INFORME TÉCNICO DE FISCALIZACIÓN AMBIENTAL

CONDOMINIO EL PASO SPA

DFZ-2022-796-XV-NE

Diciembre 2022

Figura 1.

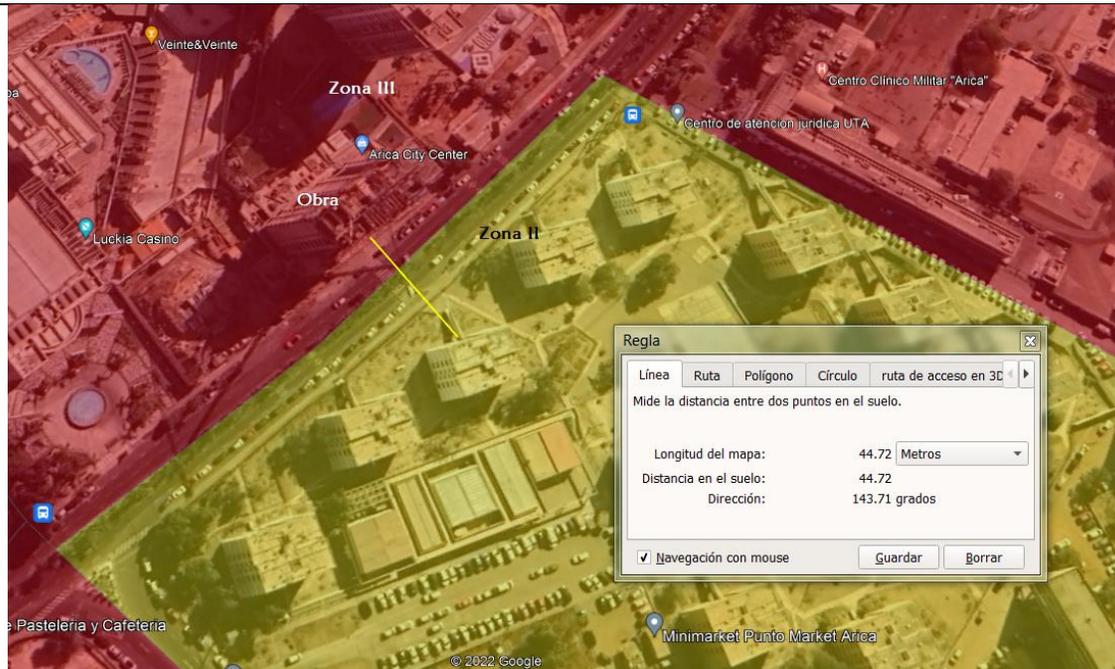
2.- Al revisar el emplazamiento de la obra, es posible observar que esta se encuentra en Zona Subcentro Equipamiento, asimilable a Zona III en el DS 38/11, sin embargo y a menos de 50 metros, existe una Zona de Conservación Patrimonial, asimilable a Zona II, del mismo cuerpo legal (figura 1)
